**OFICIO ORDINARIO Nº 00527/2026**

ANT.: Oficio Ord. Nº 202599102964 de fecha 03 de noviembre de 2025, de la Dirección Ejecutiva del Servicio de Evaluación Ambiental, que solicita informe en el marco del recurso de reclamación interpuesto en contra de la Resolución Exenta Nº 202507101228/2025, atingente al DIA del Proyecto "Sistema de Almacenamiento de Energía Altair", cuyo Titular es SPH BESS ITAHUE SpA.

MAT.: Informa lo que indica.

Figura N° 1: Zona Amortiguación Canal 2

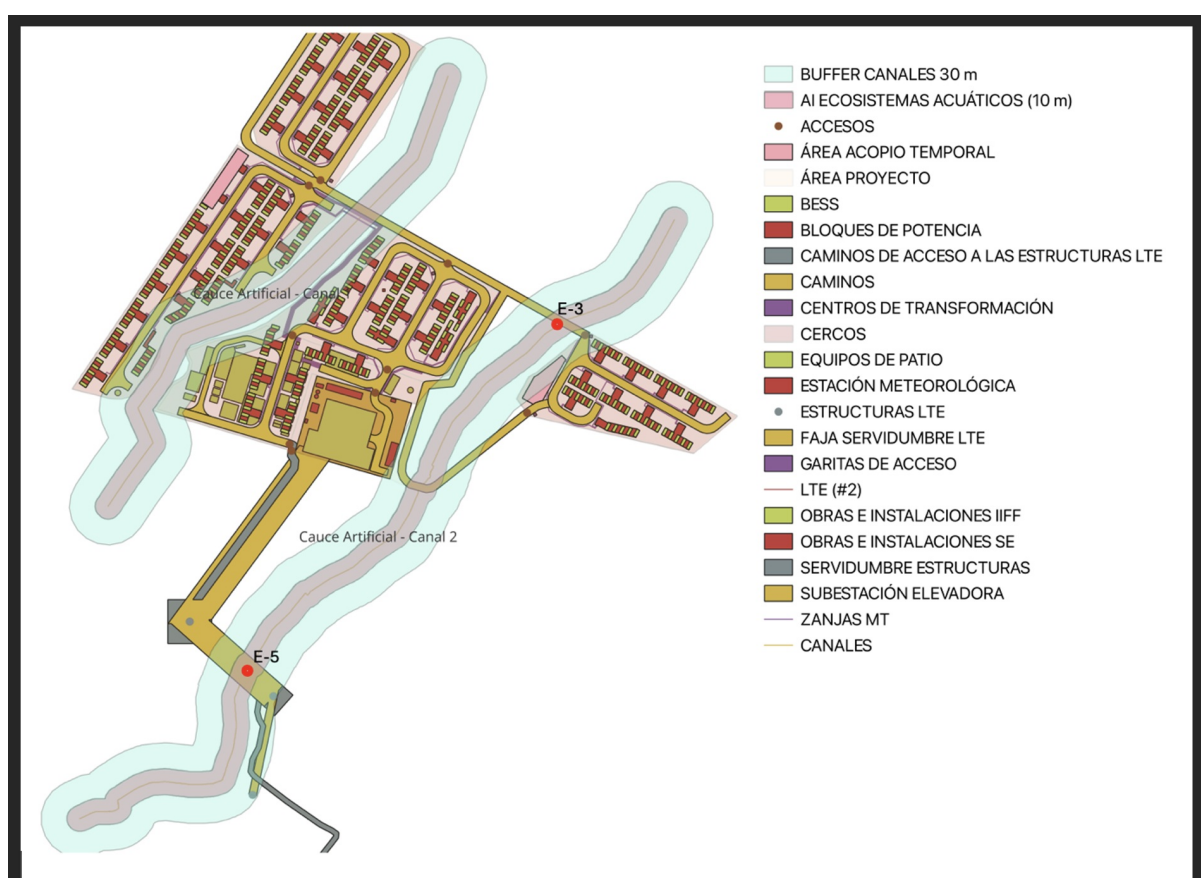
El Titular presenta en la DIA el Anexo 8.12 Caracterización de Ecosistemas Acuáticos Continentales “SAE Altair”, que define como área de influencia una zona de buffer de 10 metros circundantes a los cuerpos de agua (ver Figura N° 1), lo cual es coincidente con la zona de protección de exclusión de intervención para cursos naturales de aguas del Decreto Supremo N° 82, 2011, del Ministerio de Agricultura que Aprueba Reglamento de Suelos, Aguas y Humedales, no obstante, para el caso del Proyecto los cursos de agua son cauces artificiales (canales), los que por su naturaleza tienen una alta intervención antrópica.

En dicha área de influencia, el Titular establece cinco estaciones de monitoreo, siendo las estaciones E-3[1] y E-5[2](ver Figura N° 1) las que por sus atributos podrían estar directamente relacionadas con cuerpos de agua dulce y por ende a humedales continentales. En este sentido, la SEREMI del Maule señala al Titular durante todo el proceso de evaluación la necesidad de realizar un análisis detallado de las características propias de estos ecosistemas, de manera de poder categorizarlos y, posteriormente, dar cuenta de medidas adecuadas para su protección de ser requeridas.

En este sentido, frente a la falta de antecedentes presentados por el Titular para delimitar el ecosistema acuático que presentaría características de humedal de acuerdo a los atributos de los puntos de monitoreo E3 y E5 realizados por el Titular en el canal 2, es que la SEREMI del Maule determina condicionar la aprobación del Proyecto de obtener RCA favorable, a que *"...el proponente debe dar cumplimiento de los Acuerdos Ambientales Voluntarios declarados como: Establecimiento de una zona de buffer sin perturbación, la que deberá estar delimitada por el cerco perimetral correspondiente y a una distancia no menor a 30 metros del cuerpo de agua; evitar la perturbación de hábitat y especies; evitar la alteración del balance hídrico del humedal..."*

Por las razones expuestas, esta Subsecretaría considera idóneo requerir para la protección del ecosistema acuático correspondiente al Canal 2, la adopción de un buffer de 30 metros (ver Figura N° 1), cercado, para efectos de evitar la perturbación de hábitats y especies y la alteración del balance hídrico del Canal 2, recomendado como una buena práctica en la Guía de Buenas Prácticas Ambientales en Humedales Costero (MMA y ONU, 2021), la cual es indicada por la Guía para la predicción y evaluación de impacto en humedales en el SEIA (SEA, 2023).
